DODATEK Č. 8**ke Smlouvě o dílo**

„Rekonstrukce KD Slavie v Českých Budějovicích“

číslo smlouvy objednatele: 2023000783

Rekapitulace změnových listů pro dodatek SoD č.8

„Rekonstrukce KD Slávie“	
ZL č.47

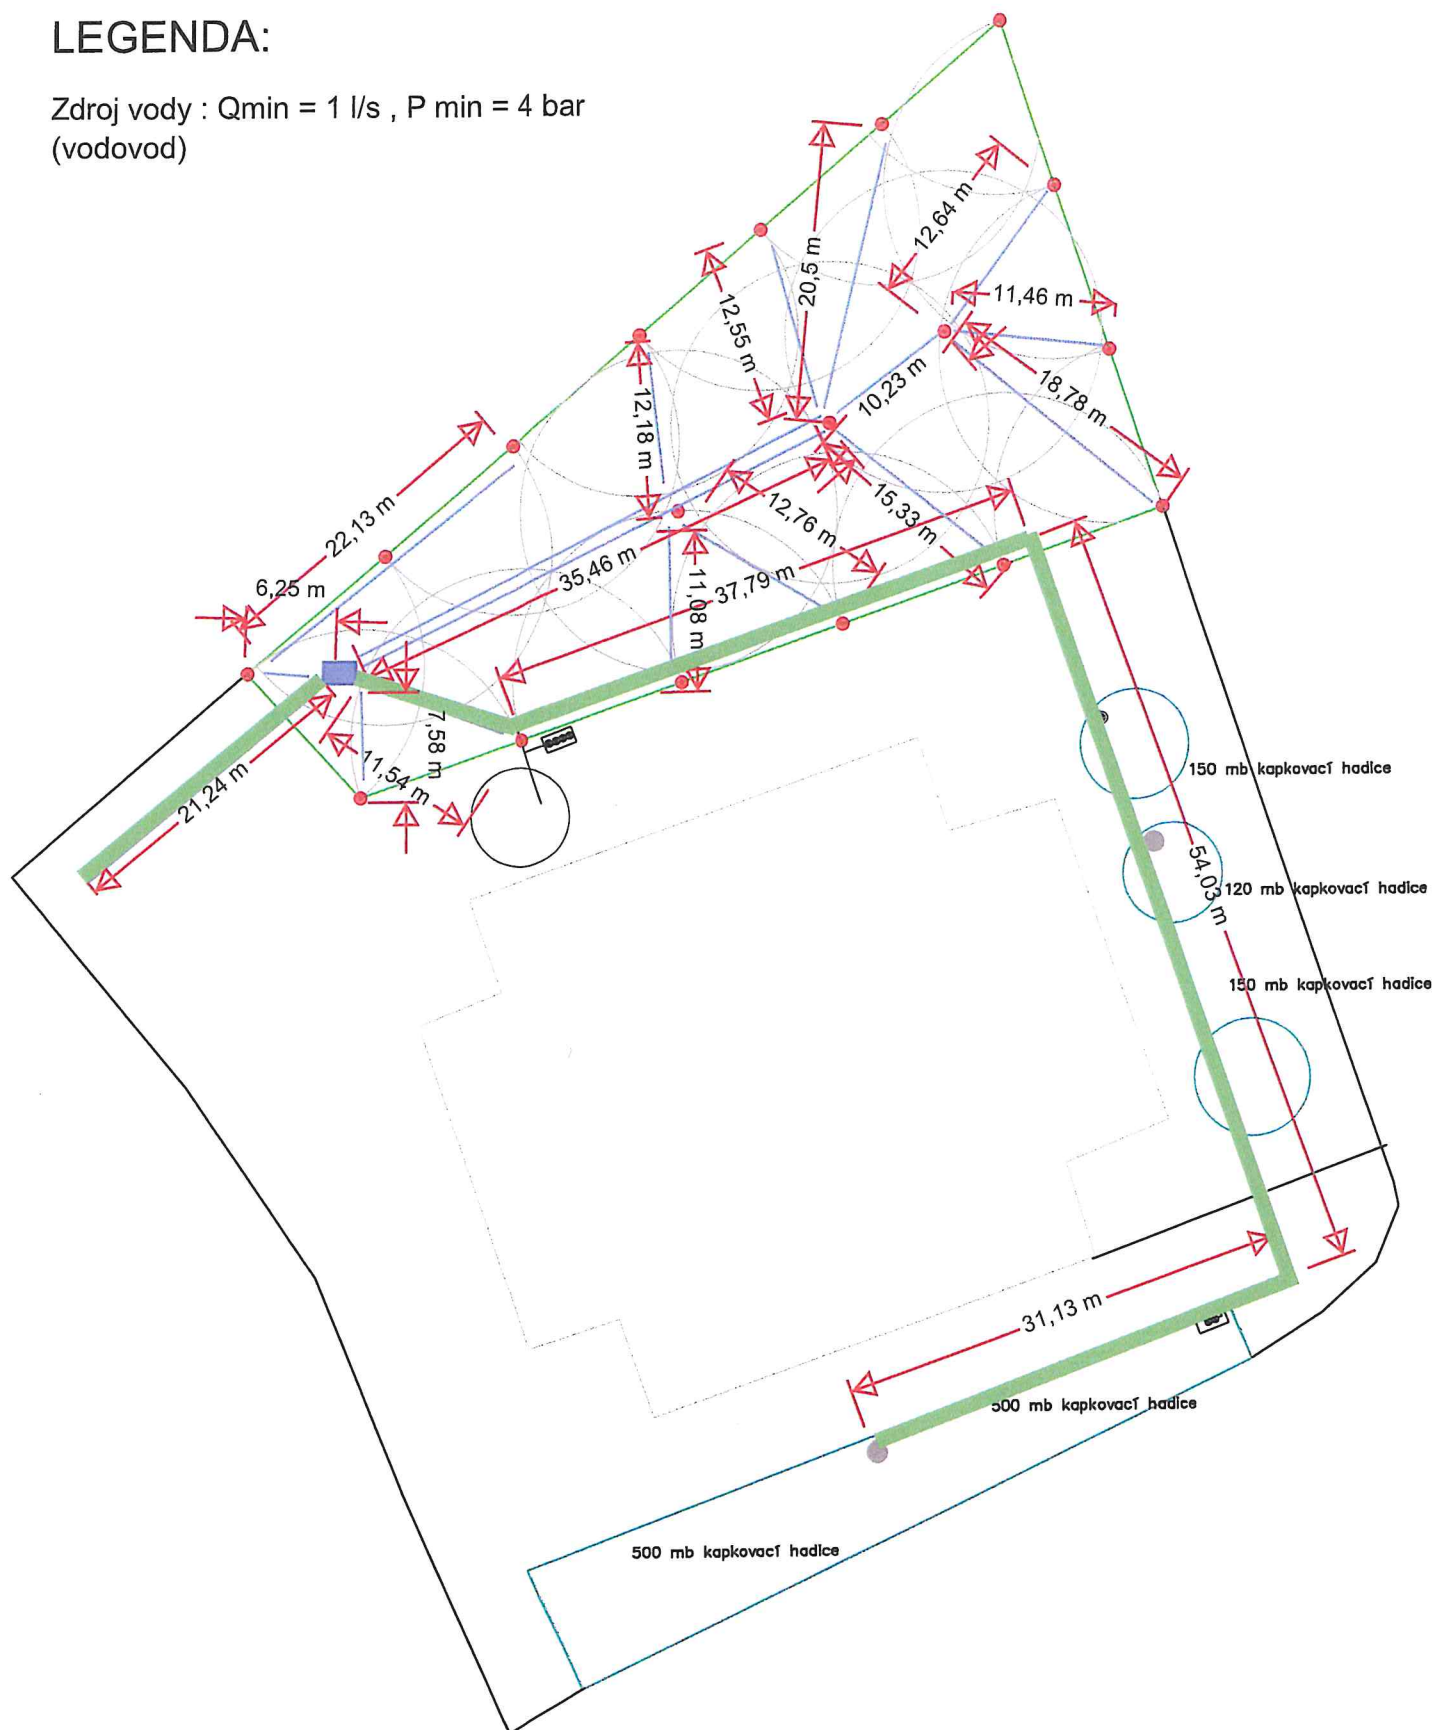
Popis: Závlahový systém pro závluku zeleně v okolí budovy, napojený na vodovodní řad.	Dopad do času: 10 dní.	Rizika: Nejsou.	Investor, datum a podpis:

Zdroj vody : $Q_{\min} = 1 \text{ l/s}$, $P_{\min} = 4 \text{ bar}$
(vodovod)

K) SLAVIE
LAMELOVÉ ROŠTY VE STŘEŠE

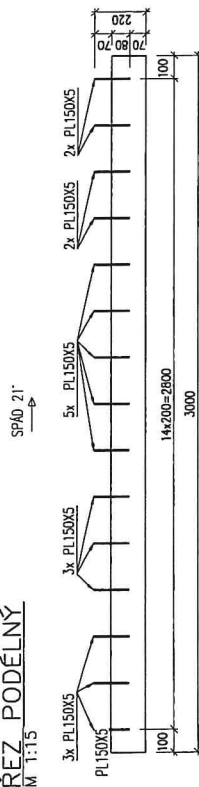
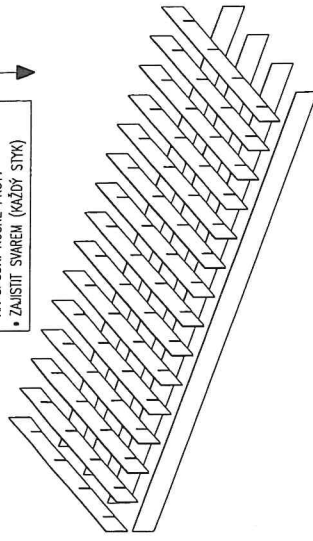
V průběhu provádění stavby bylo zjištěno, že konstrukce popsaná ve výkazu výměr neodpovídá tomu, co je na výkresu v PDPS, ke kterému se tato položka vztahuje. Výška lamely, uvedená v soupisu prací je 100 mm. Výška lamely uvedená na výkresu v PDPS je 150 mm. Vzhledem k tomu, že ani tato uvedená výška 150 mm nebyla staticky odpovídající, došlo následně v rámci revize PDPS k její úpravě, konstrukce ze strany projektanta byla navržena na výšku 210 mm. Na základě nových parametrů zpracoval generální dodavatel stavby výrobně technickou dokumentaci lamel. S nárůstem výšky lamely se zcela změnila parametry konstrukce pro výpočet ceny konstrukce (druh a váha ocelových prvků, plocha povrchových úprav apod.). Vzhledem k tomu, že v původním oceněném smluvním soupisu prací byl výrobek popsán jednou individuální položkou, byl pro ocenění změněného prvku na základě VTD zpracován nový soupis prací s výkazem výměr. Jedná se o změnu vzniklou v důsledku okolností, které zadavatel jednající s náležitou péčí nemohl předvídat a nemění celkovou povahu veřejné zakázky. Nedostatečné rozpracování technického řešení v PDPS – chybějící přesná specifikace prvků (výpis oceli) a chyba v soupisu prací. (*specifikace změnového listu č. 54a, 54b*)

Investor:		Investor, datum a podpis:	
Popis: Změna na základě nesrovnalostí mezi smluvním soupisem prací, původní DPS, revizí DPS a zracovanou VTD.	Dopad do času: není	Rizika: nejsou	s: Metrostav DIZ s.r.o. Želuzská 2450/4, 180 00 Praha 8 IČ 25021915, DIČ CZ25021915 (067)
TDS:

- HORNÍ ROZPĚRNÉ PRUTY NAPASOVAT
- NA SPODNÍ NOSNÉ PRUTY
- ZAJISTIT SVAREM (KAŽDÝ STYK)
